■ □ 第2回トキの野生復帰に向けた川づくりアドバイザー会議概要 □ ■

- 開催日時：平成21年3月26日（木）  
9：00～11：40

■ 天王川自然再生計画（案）

天王川河口部自然再生計画(案)

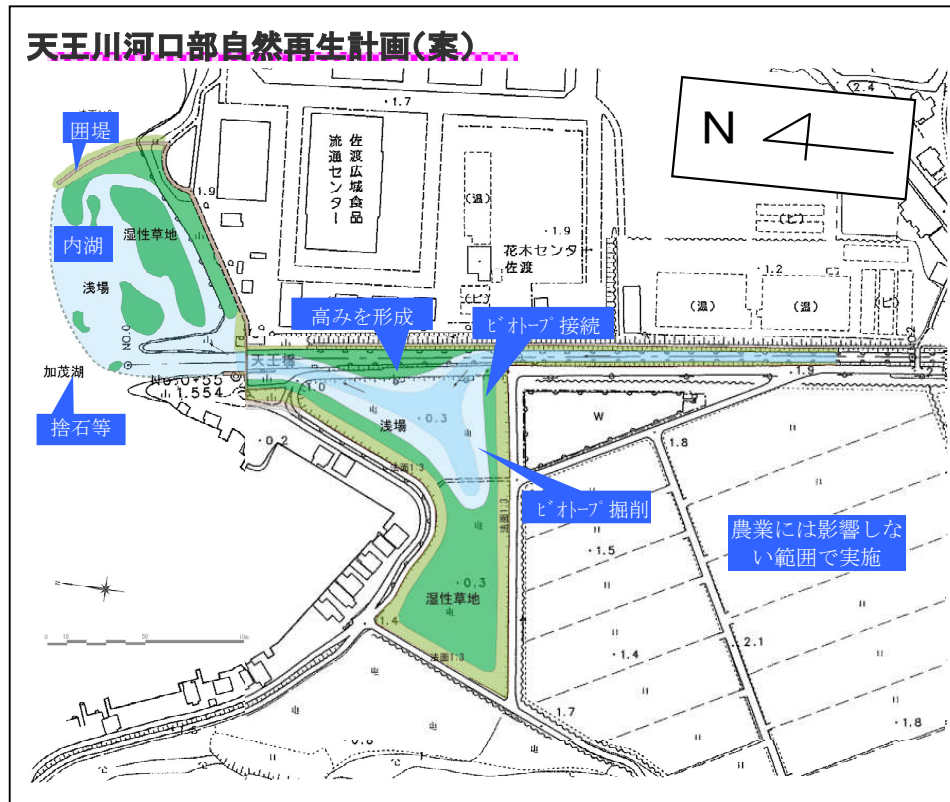
- ◆ 土砂堆積をコントロールしながら内湖側へ土砂を堆積させるのは技術的な詰めが必要である。
- ◆ 現河口部の堆積土砂によって流向が右に向き、内湖の土砂堆積が促進されることも考えられる。
- ◇ 河口の堆積土砂は、洪水への影響を懸念する意見が住民からあがっているので、この土砂堆積を利用した内湖形成は現時点で考えていない。

- ◆ 捨石の位置づけを詰める必要がある。
- ◇ 堆積土砂の拡散防止（漁業への影響）、風波による内湖内部の攪乱防止と考えている。また、座談会では内湖のまわりを歩ける案もあるので、利用面での実施という議論もある。

- ◆ 砂と泥と分けて考えた方がよい。特性の異なる砂と泥をコントロールすることが技術的なポイントと考える。
- ◆ 技術的には難しいが砂は流して、泥を内湖内に貯めるのが理想だと思う。
- ◆ 貯まった泥が波浪で流出する可能性があるので消波施設は必要だと考える。
- ◇ 捨石による消波効果、土砂コントロールがどの程度、期待できるのかを検討する必要がある。

- ◆ 内湖の土砂堆積効果において捕捉率が4%というのは低いように感じられる。
- ◆ 河口部に堆積している土砂の高さはどの程度か。
- ◇ 測量は未実施であるが、現地状況では平均潮位程度で頭がでている程度である。

- ◆ 暗渠接続でビオトープ内の湿性環境は維持できるのか。ビオトープ内の水が循環させる工夫が必要だと考える。
- ◇ 周辺を流れる農業用水の利用等によりビオトープ内の水を循環させる手法は考えられる。農業サイドとの連携が必要である。
- ◇ 天王川の河道形状の維持が必要であるという観点から、暗渠による接続を提示した。この点も含め議論して欲しい。

- ◆ 暗渠接続では景観の広がりを通り切ってしまう。もう少し工夫した方がよいと考える。
- ◆ ビオトープ部を広げれば土砂堆積が促進されることになる。河口部の維持掘削の代わりにビオトープで維持掘削をすればよいと思うが、実施は可能か。
- ◇ 河口部の掘削は約 30 年前に実施したと聞いているので、河口部であれば頻繁な実施は必要ないと考えている。
- ◇ ビオトープ地点での実施の可否は、費用等との兼ね合いである。昨今、維持管理コストが縮小しており、ここにだけ集中した実施は難しい現状である。

- ◆ 暗渠+越流堤という案もあるのではないか。
- ◆ 霞堤のような形状であれば土砂堆積等の問題は発生しないと思われる。
